改善箇所説明図

改善措置の内容

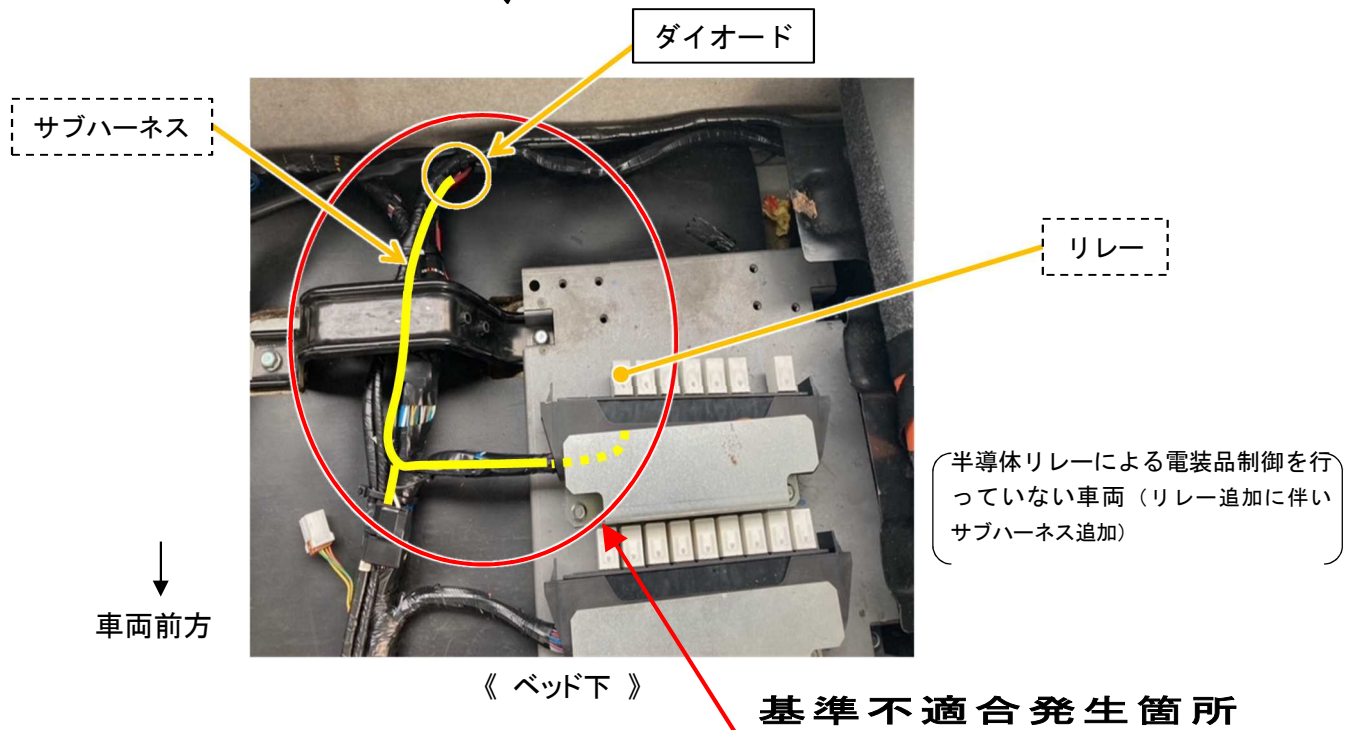
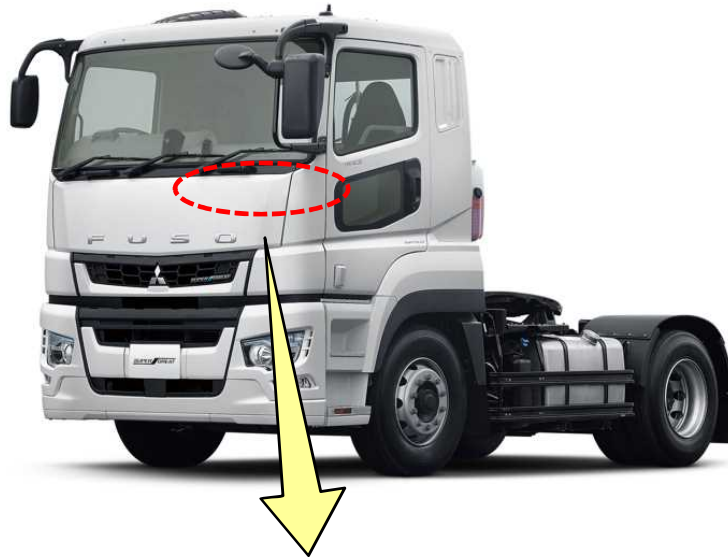
大型トラックにおいて、トレーラ側ブレーキランプの回路が不適切なため、ブレーキランプ点灯時に当該回路のダイオードが焼損する場合がある。そのため、トレーラ側ブレーキランプが不灯になってブレーキランプ異常の警告が表示され、最悪の場合、火災に至るおそれがある。

全車両、トレーラ側ブレーキランプ回路からダイオードを削除する。また、半導体リレーによる電装品制御を行っていない車両は、当該回路にリレーとサブハーネスを追加する。

注 : は削除する部品を、 は半導体リレーによる電装品制御を行っていない車両に追加する部品を示す。
